DELIBERAZIONE DELLA GIUNTA REGIONALE 14 ottobre 2019, n. 1867

**D.lgs 152/2006 ssmmii LR 11/2001 ssmmii- [ID\_VIP:4587] Procedura di VIA di competenza Statale relativa ad un impianto eolico da realizzare nei Comuni di Cerignola (FG) e Orta Nova (FG) località Salice - La Paduletta e relative opere di connessione alla RTN, costituito da n.14 WTG per una potenza complessiva di 58,8 MWe - Proponente: New Green Energy srl Parere di competenza della Regione Puglia.**

**Parere espresso nella seduta del 04/06/2019 - Parere Finale**

**Oggetto:** Parco eolico da realizzare nei comuni di Cerignola (FG) e Orta Nova (FG) costituito da n. 14 aerogeneratori della potenza unitaria di 4,2 MW per una potenza complessiva di 58,8 MW, ed opere civili ed infrastrutture elettriche connesse.

Figura 4: dettaglio dell'ubicazione delle infrastrutture di rete e di utenza per la connessione.

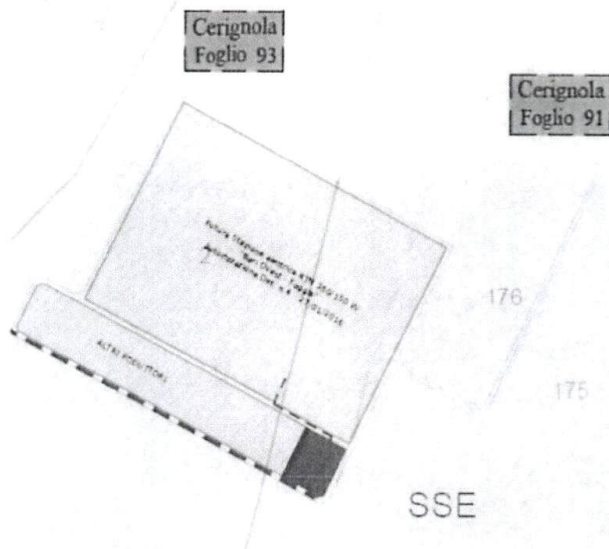
È opportuno precisare, condividendo quanto peraltro riportato nel parere espresso da Arpa Puglia e di cui si dirà in seguito, che dalle caratteristiche del tipo di aerogeneratore scelto dipendono le valutazioni di inquadramento territoriale e lo studio degli impatti ambientali e cumulativi, e ad esse sono dunque subordinati i pareri dei singoli Enti e del Comitato Regionale per la VIA, dunque gli esiti della VIA stessa. A titolo esemplificativo ma non esaustivo, la valutazione dell'impatto acustico, della gittata, delle distanze reciproche o delle distanze da ricettori e strade dipendono dal tipo di aerogeneratore scelto.

Alla luce di quanto sopra si ritiene non possa essere contemplata, nell'ambito dell'iter autorizzativo ed in particolare dell'iter di VIA, la possibilità di una futura diversa scelta dell'aerogeneratore che scaturisce dalla frase "Il modello di aerogeneratore previsto dal progetto è del tipo VESTAS V150 o similare....." riportata al paragrafo 2.8 del predetto Elaborato "EOL-OCV-07".

Ne consegue che in fase di progettazione esecutiva, pena l'inefficacia delle valutazioni di cui alla presente istruttoria, non potrà essere previsto un aerogeneratore con caratteristiche diverse, salvo che la diversa scelta non sia migliorativa la qual cosa dovrà essere tuttavia dimostrata dalla Proponente ed assoggettata ad un supplemento di valutazione ex post rispetto alla autorizzazione eventualmente conseguita.

Figura 5. Stralcio elaborato "EOL-CPA-03" (LETTURA DEL PPTR - STRUTTURA IDRO-GEO-MORFOLOGICA)

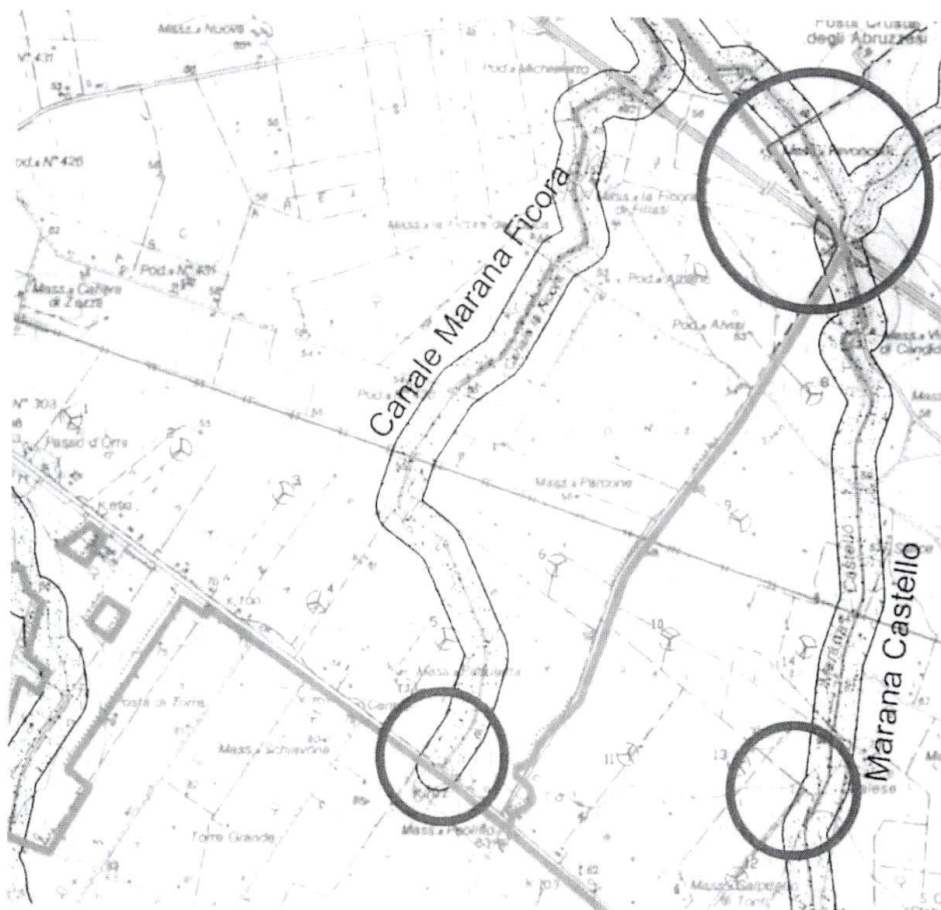
Il cavidotto esterno, lungo il suo tracciato, attraversa sia la Marana Ficora che la Marana Castello, lungo viabilità esistente.

Di qui la necessità, lungo gli attraversamenti dei corsi d'acqua prima elencati, dell'impiego della tecnica della Trivellazione teleguidata.

Figura 6: Stralcio elaborato "EOL-CPA-03" (LETTURA DEL PPTR - STRUTTURA IDRO-GEO-MORFOLOGICA)

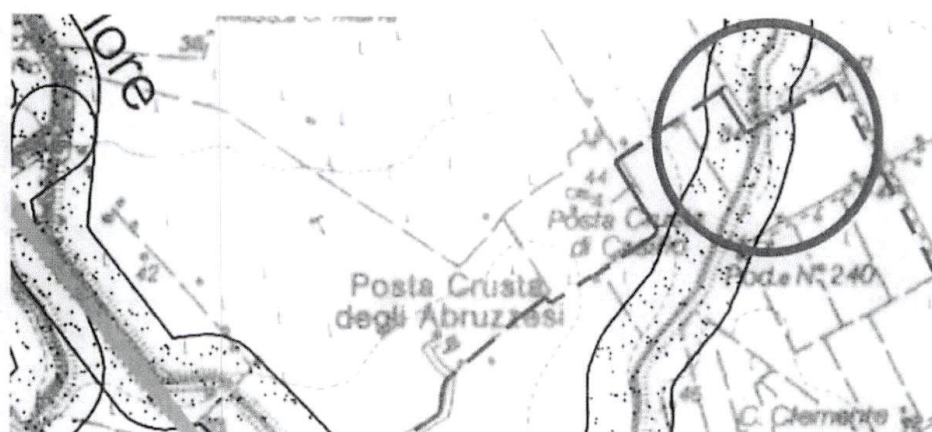
Nell'area di progetto del parco eolico (aerogeneratori) non si rilevano interferenze. Si precisa, però, che il cavidotto interrato esterno intersecherà, anche se nel sottosuolo (in quanto il progetto ne prevede la realizzazione con la tecnica della TOC), le formazioni arbustive (UCP) presenti lungo il canale Marana Castello.

Figura 7: Stralcio elaborato "EOL-CPA-05" (lettura del PPTR -struttura antropica e storico culturale)

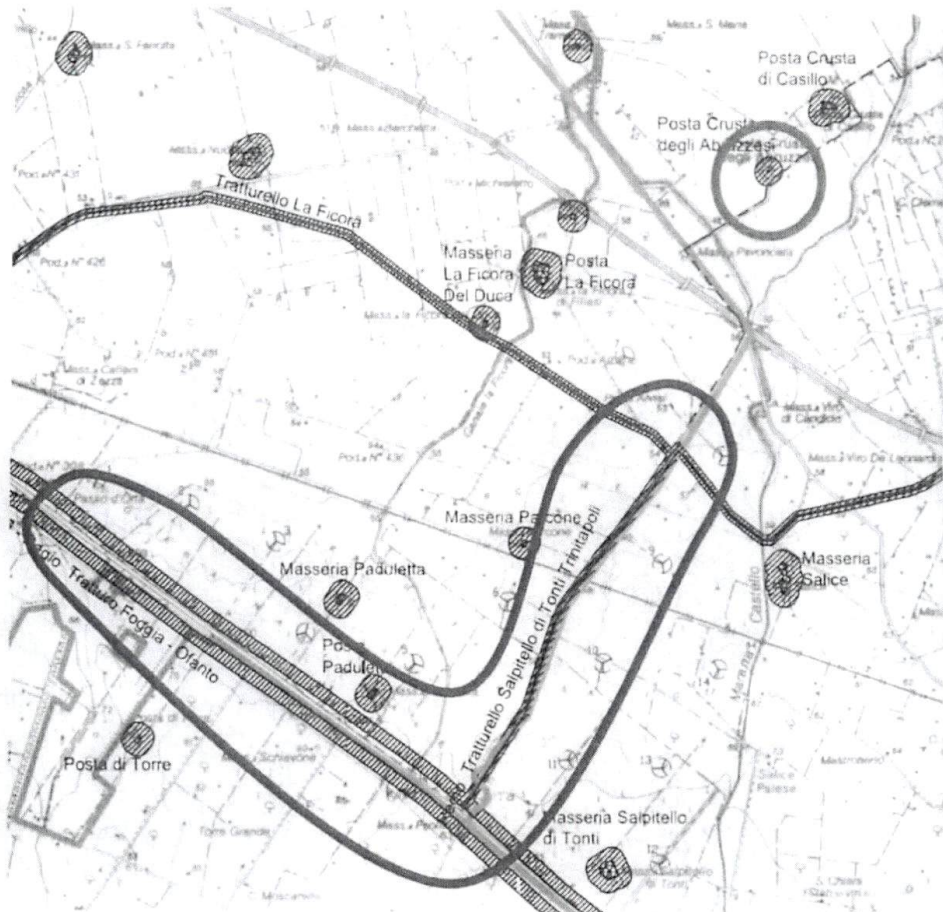
Nell'area di progetto del parco eolico, così come è possibile notare dallo stralcio dell'elaborato "EOL-CPA-05" (LETTURA DEL PPTR - STRUTTURA ANTROPICA E STORICO CULTURALE) di cui alla Figura 7, sono presenti interferenze tra il percorso dei cavidotti e le aree di rispetto dei tratturi (Regio Tratturo Foggia-Ofanto, Tratturello Salpitello di Tonti Trinitapoli, Tratturello La Ficora - aree cerchiata con il colore rosso nella figura) e interferenze con aree di rispetto siti storico-culturali (Posta Crusta degli Abruzzesi- area cerchiata con il colore verde nella figura).

In questi casi i cavidotti saranno posati sotto strada esistente ed asfaltata. In particolare il cavidotto interno di collegamento degli aerogeneratori di progetto si svilupperà su un tratto della complanare della SS16 (Regio Tratturo Foggia-Ofanto) e su un tratto della SP 68 (Regio Tratturello Salpitello di Tonti - Trinitapoli) dall'incrocio con la SS16 fino all'incrocio con la strada consortile n. 53 (Tratturello La Ficora).
